Niederschrift über die Preisgerichtssitzung am 15.11.2019

Ort der Preisgerichtssitzung Aula des Pascal-Gymnasiums, Uppenkampstiege 17-19,
48147 Münster
Beginn: 9.05 Uhr / Ende: 17.20 Uhr

THOMAS-MORUS-SCHULE
ERWEITERUNG DER GRUNDSCHULE

Lageplan der Arbeit 1404 (nicht maßstäblich)

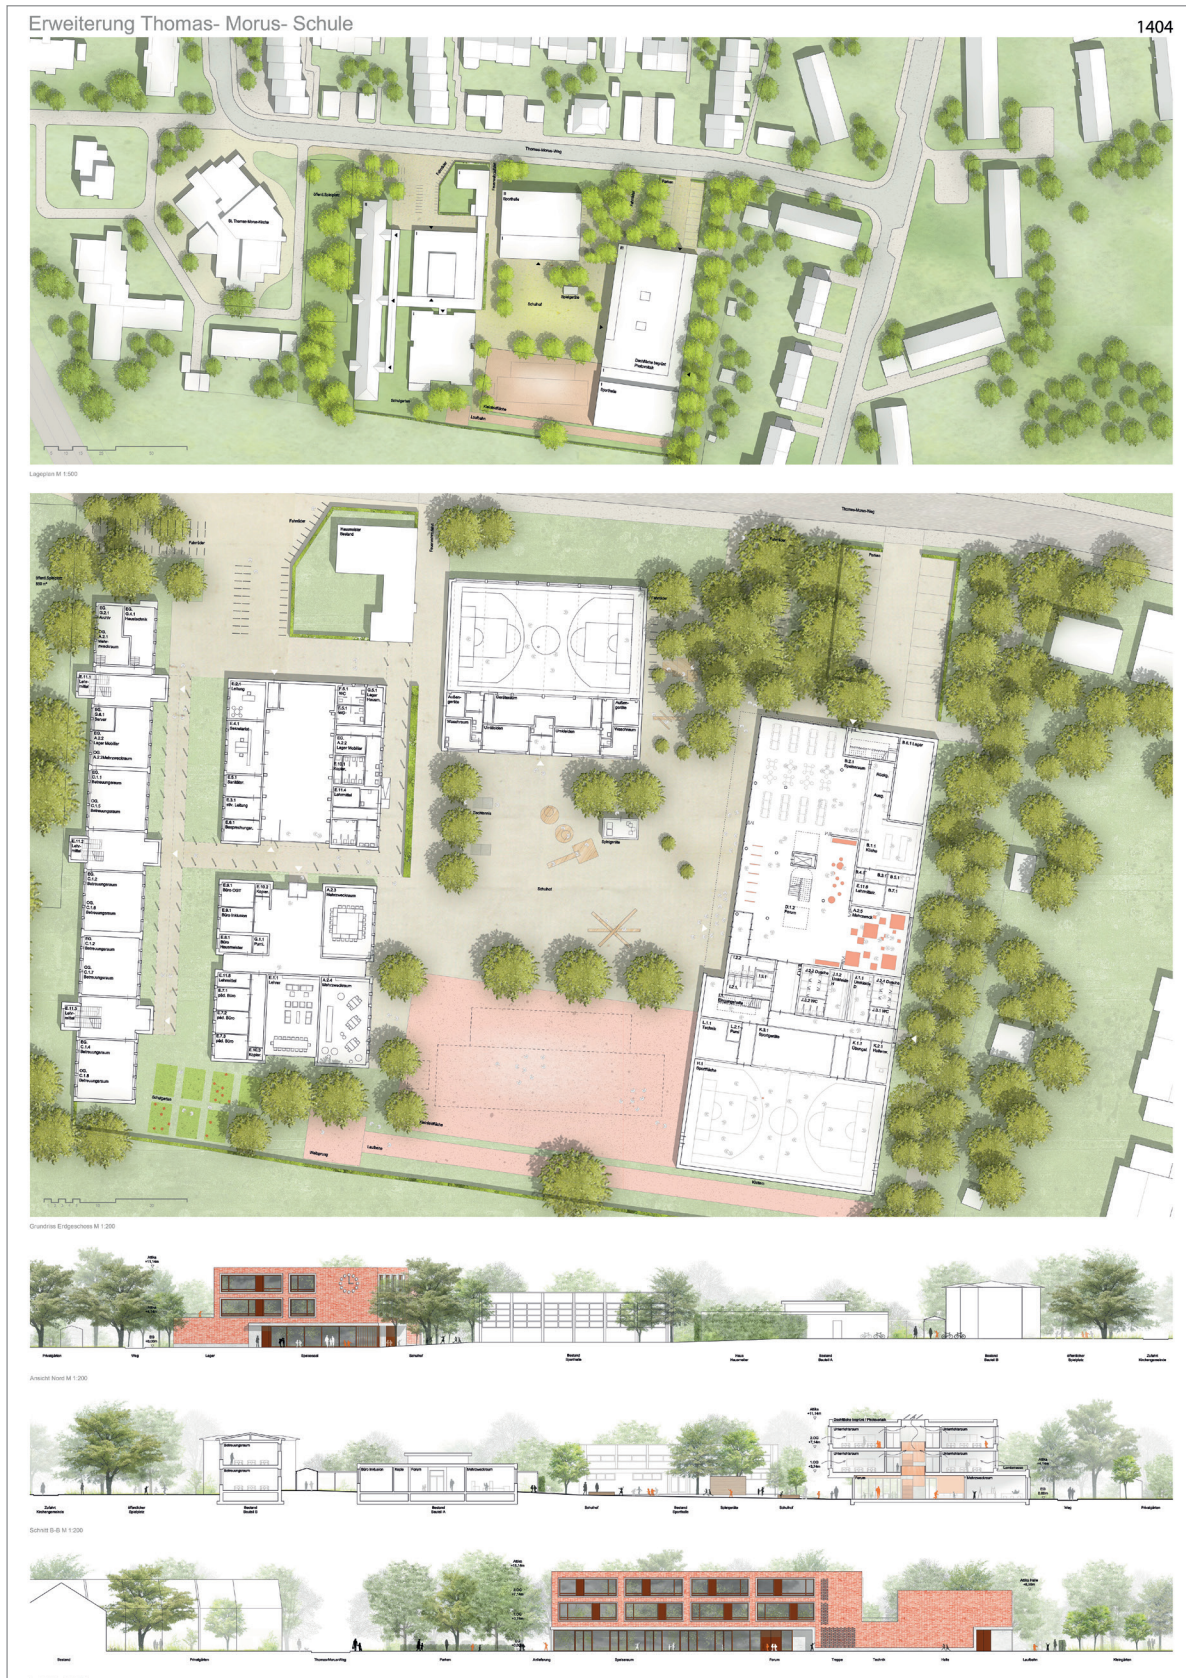
Die vorhandene Eingangsgeste in den Bildungscampus bleibt bestehen. Die Ankommenden gelangen zuerst zur Verwaltung und von dort aus auf den Schulhof. Von hier aus werden alle Bereiche erschlossen.

Der kompakte, zwei- bis dreigeschossige Neubaukörper überzeugt durch sein gut gegliedertes Volumen und seine, im Verhältnis zu den Bestandsbaukörpern, leicht gedreht Setzung. Diese Setzung, parallel zur östlichen Grundstücksgrenze, strahlt eine wohltuende Klarheit und Selbstverständlichkeit aus. Sie bildet eine selbstverständliche und einladende räumliche Geste in Richtung des öffentlichen Stadtraums aus. Die Fassadengestaltung korrespondiert in gleich hoher Qualität mit der sehr guten volumetrischen Ausbildung des Baukörpers. Sie besitzt eine klare und ruhige Ordnung, setzt hierin gekonnt Akzente und fügt sich so souverän und gekonnt in den Kontext ein.

Der Neubauteil überzeugt auch in seiner inneren Organisation. Der zusammenhängende Eingangsraum mit Forum und Mensa besitzt ein großes Potential sowohl für den täglichen Schulbetrieb, als auch für besondere Veranstaltungen mit allen Schülern. Die Lage der vertikalen Erschließung ist in sich schlüssig, wirkt im Erdgeschoss inklusiv und in den Obergeschossen gut angeordnet. Dennoch sieht die Jury hier weiteres Entwicklungspotential, insbesondere vor dem Hintergrund der Nutzbarkeit des Erdgeschossbereiches als einen zusammenhängenden Veranstaltungsraum und als einen zentralen Ort. Die Ausbildung der Obergeschosse als Cluster für zwei Jahrgänge ist gut gelöst und verspricht viel Potential für die Umsetzung des Pädagogischen Konzeptes. Das Thema der natürlichen Belichtung gälte es im Fall einer Weiterbearbeitung weitergehend zu untersuchen und zu optimieren.

Der externe Zugang zur Sporthalle ist räumlich zu knapp ausgebildet. Hier besteht Überarbeitungsbedarf.

Die Organisation der neuen Verwaltung im Bestand wird durch die Jury positiv bewertet. Eine weitergehende Betrachtung des zentralen offenen Raums innerhalb der Verwaltung sollte im Fall einer Weiterbeauftragung erfolgen.

Das Bauteil A wird von den Verfassern, wie in der Auslobung gewünscht, in seiner vorhandenen Form und inneren Organisation erhalten. Überlegungen der Schulleitung zu Nutzung und Gliederung erfolgen im Rahmen einer möglichen weiteren Bearbeitung.

Der Erhalt der Bäume neben der bestehenden Turnhalle ist keine Vorgabe innerhalb des Verfahrens, passt aber zu der scheinbaren Selbstverständlichkeit und hohen Qualität des Gesamtentwurfs.

Der Beitrag überzeugt durch einen gut gewählten und sehr gut nutzbaren Flächeneinsatz. Er liegt leicht oberhalb des Mittelwertes aller Beiträge.

Die Verfasser beschreiben, dass die vorhandenen Container während der Bauphasen des Neubaus weiter in Nutzung bleiben und nach dessen Fertigstellung zu Gunsten des Ballspielfeldes zurückgebaut werden sollen. Dies gilt es in der weiteren Planung zu verifizieren, da der aktuell dargestellte Abstand zwischen Container und Neubau von 3-4 m für eine Baustelleneinrichtung knapp erscheint.

Lageplan der Arbeit 1411 (nicht maßstäblich)

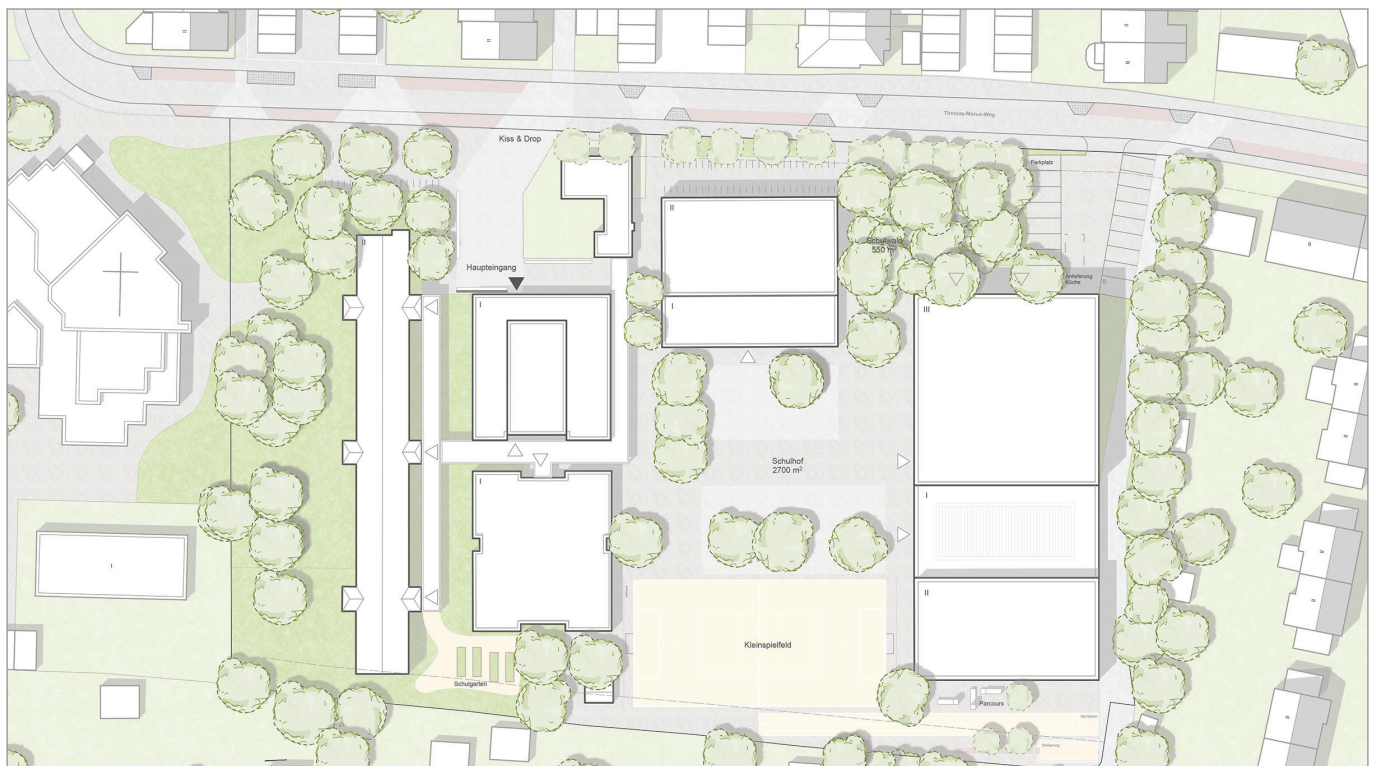
Durch die Berücksichtigung bestehender Gebäudekanten fügt sich der zwei- bis dreigeschossige Neubau selbstverständlich in das Gebäudeensemble der Thomas-Morus-Schule ein. Die Unterbrechung der Baumreihe zur Straße lässt den Eingangsvorplatz frei und schafft so eine Adressbildung.

Die in der Achse befindliche Sitz- und Freitreppe bietet erdgeschossig eine hohe Aufenthaltsqualität. In den Obergeschossen erscheint sie überdimensioniert und endet vor einer Wand.

Weiter untersucht werden muss, ob die Kreuzung eines Flures durch den Speiseraum zur Erschließung eines weiteren Mehrzweckraumes funktional möglich ist.

Durch die Anordnung des Neubaus entlang der östlichen Grenze wird die Qualität des Fuß- und Radweges deutlich eingeschränkt.

Die von den Verfassern vorgeschlagene Holz-Beton-Hybridbauweise wird als ein positiver Vorschlag in Richtung nachhaltiges Bauen gewürdigt, jedoch erscheint die Ausformulierung der Fassaden für die Aufgabe uninspiriert. Ein Bezug zum Bestand wird nicht aufgenommen.

Wirtschaftlich bewegt sich die Arbeit auf Grund des hohen Verkehrsflächenanteiles eher im oberen Bereich.
